Mission régionale d'autorité environnementale

**Avis de la mission régionale  
d'autorité environnementale Hauts-de-France  
sur le projet de plate-forme logistique  
de la société SIG à Seclin (59)**

n°MRAe 2019-3993

▼ **Zones sensibles aux remontées de nappes**

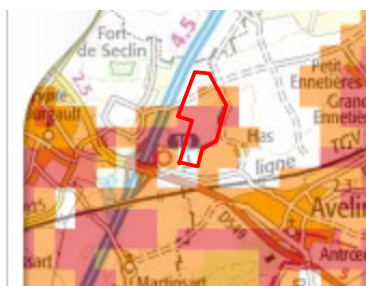
Les eaux pluviales de toitures seront directement infiltrées. Or, le site internet <http://www.georisques.gouv.fr> signale la présence de risques de remontée de nappes phréatiques sur le site, ce qui peut poser des problèmes d'infiltration à certaines périodes de l'année.
